公聴会に関する資料

知多都市計画ごみ処理場(一般廃棄物処理施設)「知多南部広域環境センター整備事業に係る環境影響評価準備書」に対する意見(3月3日公聴会用 公述原稿)

表 2-4-1(4) 中心周波数別調査結果(平日)(No.4)

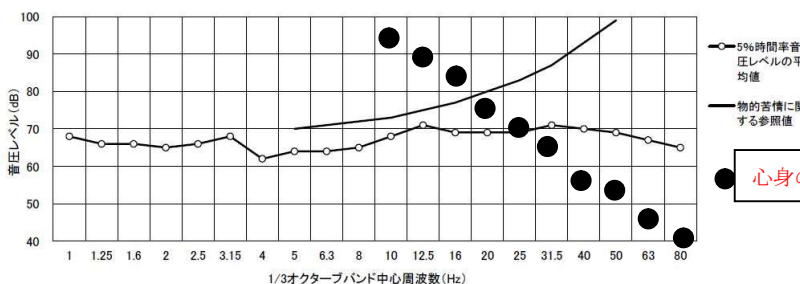
*低周波音の調査の評価で「物的苦情に関する参照値」と「心身に係る苦情に関する参照値」を混同している。表8.2-9G 特性等価音圧レベルの注2)で“表中の値は「心身に係る苦情に関する参照値」を示している”のは“「物的苦情に関する参照値」”の間違いである。資料2のp316～p319も同様に間違っている。

「低周波音問題対応の手引き書」（環境省、平成16年6月）では、どちらも1/3オクターブバンド音圧レベルを参照値とも比較し“参照値以上であれば低周波音による苦情の可能性が考えられる。”とされているが、“G特性等価音圧レベルは…「心身に係る苦情に関する参照値」の92dBを下回っていた。また、1/3オクターブバンド周波数別の音圧レベルの調査結果は、全ての周波数帯において「物的苦情に関する参照値」を下回っていた。”と心身に係る苦情は、G特性等価音圧レベルのみで1/3オクターブバンド周波数別に比較していない。

手引きに従い、心身に係る苦情を1/3オクターブバンド周波数別で比較すると、31.5Hz、40Hz、50Hz、63Hz、80Hzでは“心身に係る苦情の可能性が考えられる。”このことを明記すべきである。

なお、G特性等価音圧レベルは最大がN0.4の81dB（平日、休日とも）となっており、p520の82dBではない、また、資料2では平日82dB、休日83dBと食い違っている。
